関西電力株式会社

関
No.	高浜1-2相ステンレス鋼の熱時効-8 事象:2相ステンレス鋼の熱時効
質問	(別冊-10タービン設備-1高圧タービン-4,5,7,15頁) 翼環について熱時効への対応の記述がないことの理由(技術的根拠を含む)を示すこと。
回答	翼環については、高経年化技術評価書での評価結果の通り、き裂の発生原因となる経年劣化事象が想定されず、かつ経年劣化メカニズムまとめ表で熱時効が想定されていないため熱時効の評価を行っていません。なお、熱時効評価に対する抽出の考え方を添付に示しますが、翼環については①→②→③→評価対象外と判断しています。

高浜1-低サイクル疲労-6 rev2 事象:疲労 No. (別冊-2熱交換器-2蒸気発生器-22頁) 質問 蒸気発生器本体管板及び給水入口管台の疲労累積係数の算出根拠(解析モデル、材料物 性、最大評価点の選定、応力分類、Ke係数、環境評価パラメータ、伝熱管最外周部の穴 周りの応力算出法を含む)を提示すること。 また、疲労累積係数について、設計・建設規格による解析結果と環境疲労評価手法に よる解析結果が各々最大となる評価点の位置とその値を提示すること。 蒸気発生器本体管板及び給水入口管台の疲労累積係数の算出根拠は以下の通りです。 回答 1. 解析モデル 解析モデルを添付1に示します。 2. 材料物性值 材料物性値を以下に示します。 設計応力強さ 使用箇所 材料 Sm (MPa) 温度 (℃) 給水入口管台 管板及び管板廻り 内は商業機密に属しますので公開できません 3. 最大評価点の選定 解析モデル上の評価点及び設計・建設規格による最大評価点の選定結果を、添付2に 示します。 4. 応力分類 評価における荷重の組み合わせを以下に示します。また、応力評価のフローを添付3 に示します。 状態 荷重の組合せ 供用状態A, B 圧力、機械的荷重、自重、熱膨張荷重、熱過渡 5. Ke係数

図1:管板周りのイメージ図

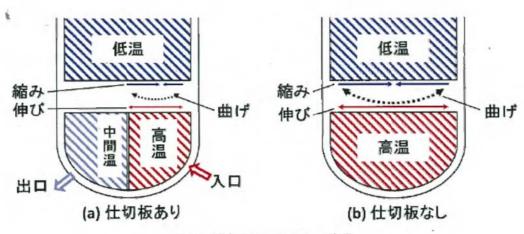
管板周りの疲労評価における解析モデルの妥当性について

○仕切板の影響について

蒸気発生器水室の入口側と出口側の仕切板は、管板と溶接等で接合されてはいないため、管板に対する仕切板の熱伸び等による有意な影響はないと考えられます。そのため、水室の仕切板はモデルに考慮しておりません。

○管側水室の温度条件について

管側水室の温度条件は1次冷却材の入口側高温条件を管板全面に入力しております。理由を以下に示します。

蒸気発生器の管板周りにおいては、胴側と水室側の温度差により管板が曲がろうと するため、管板と胴の境界周辺の構造不連続部に大きな応力が発生します。

図1に、胴側が低温流体、水室側が高温流体の場合のイメージ図を示します。仕切板を考慮した場合は図1(a)のように、胴側との温度差が大きくなる水室入口側は管板の半分の領域に接するため、管板の熱曲げによる応力は主にこの領域で発生します。

一方、疲労評価では図1(b) のように仕切板を考慮せず、管板全体が最大温度差を受けるモデルとすることで、管板の変形が大きくなり、管板の熱曲げによる応力が大きく評価されます。

したがって、図1(b) の方が熱過渡による疲労評価として厳しい評価となります。

ここで、水室側において入口側と出口側が隣り合う部分(管板と仕切板の交差部周辺)では、入口側と出口側の温度差により熱応力は生じますが、温度差は胴側一水室入口側より小さいこと、及び曲げの生じる方向が管板全体の曲げとは異なることから、管板全体への影響は小さいと考えます。

以上から管側水室の入口側と出口側の温度差による影響は、より温度差の大きい胴側と管側入口側の温度差を考慮した評価により確認されていると判断し、解析モデルに考慮しておりません。
